改善箇所説明図①

改善箇所説明図②

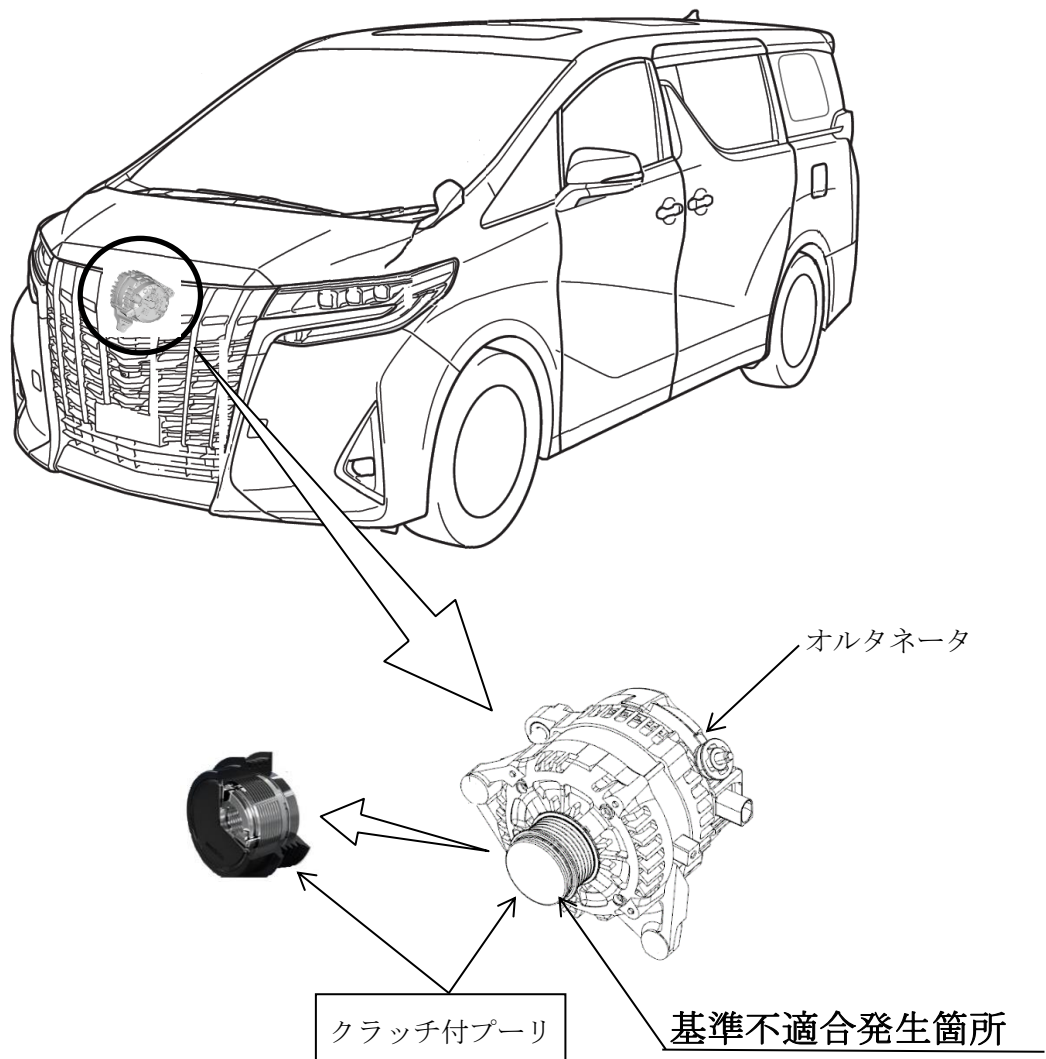
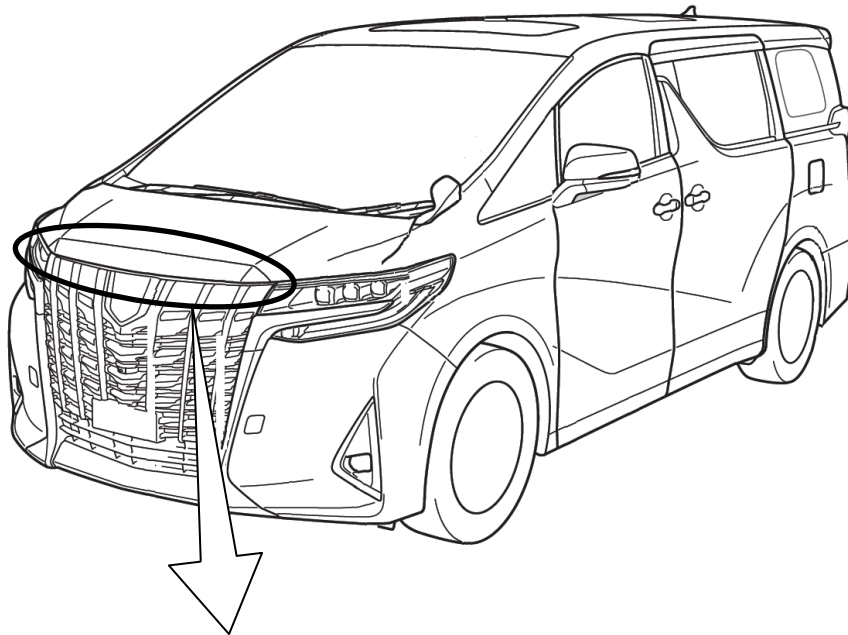
オルタネータ（発電機）のクラッチ付プーリにおいて、エンジン振動に対する耐久性の検討が不十分なため、長時間のアイドリングや特定のエンジン回転での走行を繰り返すと、プーリ内部のクラッチが摩耗して破損することがある。そのため、異音や充電警告灯が点灯し、そのままの状態で使用を続けると、最悪の場合、走行中エンストするおそれがある。

全車両、オルタネータプーリの形状を点検し、該当する場合は対策品と交換する。

識別：改善済車両には車台番号の3桁目の下に黄色ペイントを塗布する。
